モデルチェンジのお知らせ

連絡NO. 2301_013

新商品名： アトモスⅡ・ATU CT障子
セレクトサッシ SG

変更内容： 外締り錠を
モデルチェンジ

外締り錠の寸法

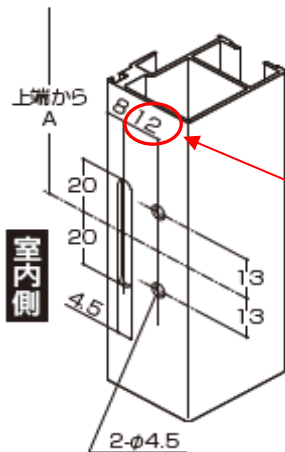
- ① シリンダー部の見込み寸法が28→30.4mmに変更（シリンダー変更の為）
- ② 戸当たり高さが3→10mmに変更（外障子を開けた際の縦枠との干渉防止の為）
